**AVIS RELATIF À LA PROTECTION
CONTRE LES EVENTUELS EFFETS NOCIFS ET NUISANCES
PROVOQUÉS PAR LES RAYONNEMENTS NON IONISANTS
GÉNÉRÉS PAR DES ANTENNES ÉMETTRICES STATIONNAIRES**

Commune : FLERON - Exploitant : TELENET GROUP

Référence exploitant : LG2377A

Rapport n° 2189 / 2025

Figure 1 : Vue en plan des lieux de séjour et des points de contrôle

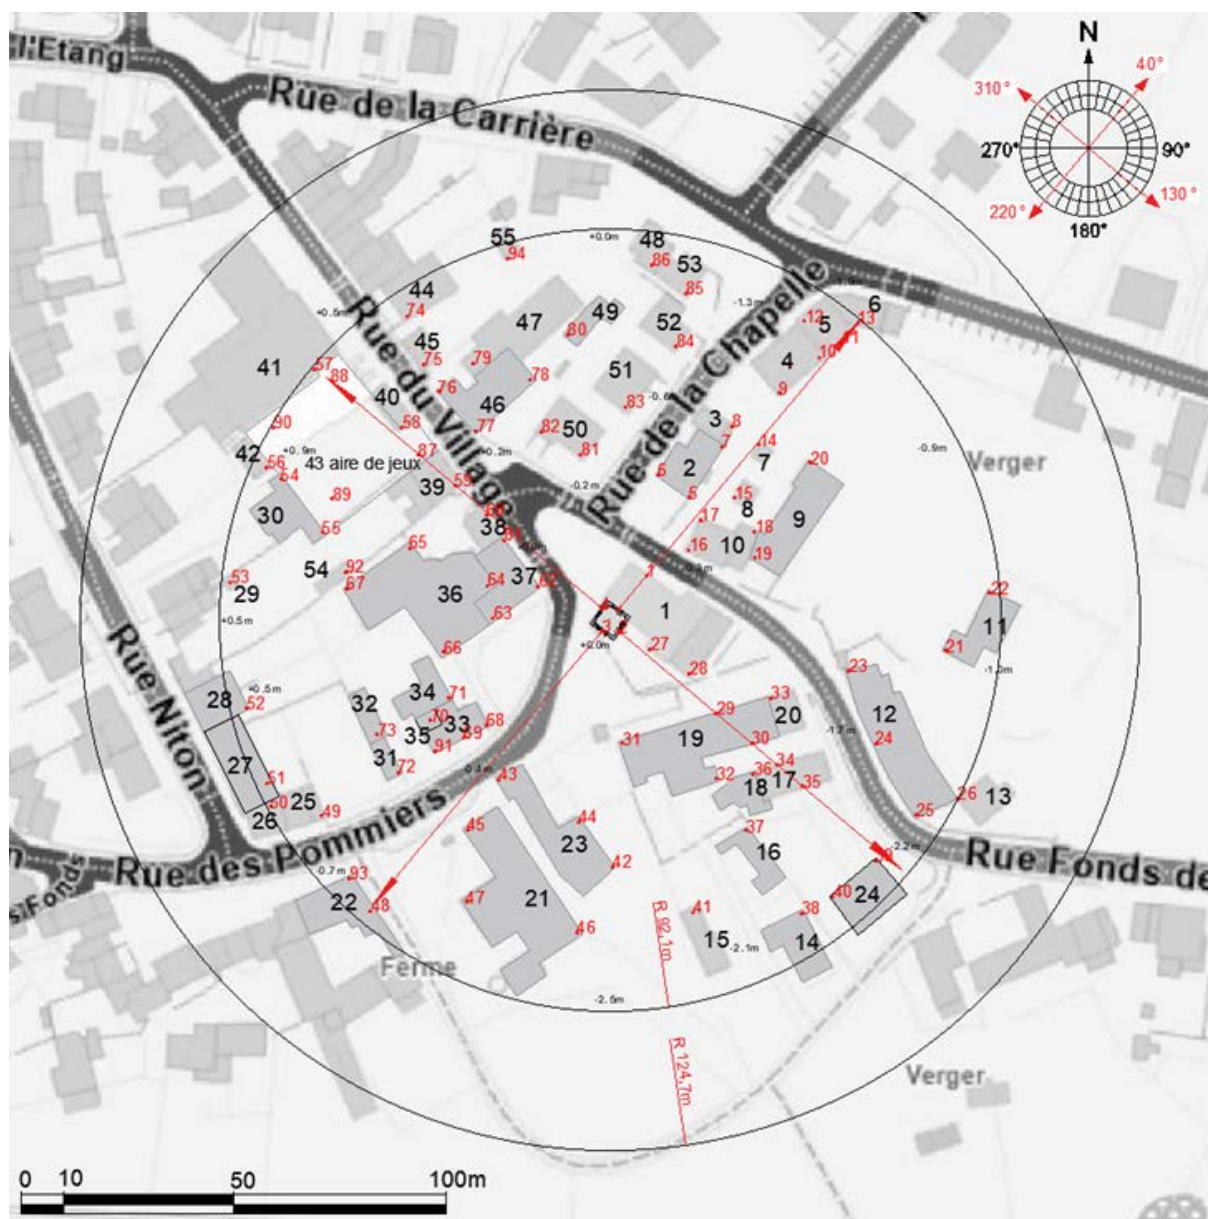
- le numéro du point de contrôle repris sur un des plans de la figure 1;
- le numéro du LS dans lequel se trouve le point de contrôle de la 1^{ère} colonne ;
- l'atténuation d'obstacle prise en compte pour le calcul de l'indice d'exposition dans le LS ;
- le résultat du calcul de l'indice d'exposition.

N° point de contrôle	LS	Atténuation (dB)	Indice d'exposition relatif à la limite par installation IE_i
9	4	3,0	0,994
69	33	3,0	0,983
18	10	3,0	0,966
30	19	3,0	0,926
32	19	3,0	0,892
20	9	3,0	0,887
17	10	3,0	0,851
34	17	3,0	0,833
91	33	3,0	0,815
84	52	3,0	0,770
8	3	3,0	0,731
77	46	3,0	0,717
10	4	3,0	0,706
29	19	3,0	0,705
7	2	3,0	0,683
59	39	3,0	0,677
12	5	3,0	0,674
35	17	3,0	0,647
45	21	3,0	0,629
61	37	3,0	0,620
11	5	3,0	0,607
23	12	3,0	0,585
78	46	3,0	0,584
90	43	0,0	0,570
85	53	3,0	0,557
87	43	0,0	0,549
88	43	0,0	0,547
72	31	3,0	0,527
13	6	3,0	0,516
89	43	0,0	0,500
24	12	3,0	0,490
43	23	3,0	0,466
14	7	3,0	0,458
75	44	3,0	0,431
33	20	3,0	0,428

En ce qui concerne les antennes de l'installation mentionnées dans le tableau 1, la distance maximale à laquelle la limite pourrait être atteinte, à l'extérieur, est égale à 100,7 m. S'il n'y a pas de LS à une distance inférieure, les antennes respectent forcément la limite d'immission.

Dans le cas des LS situés à l'intérieur des bâtiments, une atténuation d'obstacle est prise en compte et il en résulte que la distance maximale à laquelle la limite pourrait être atteinte se réduit à 72,3 m.
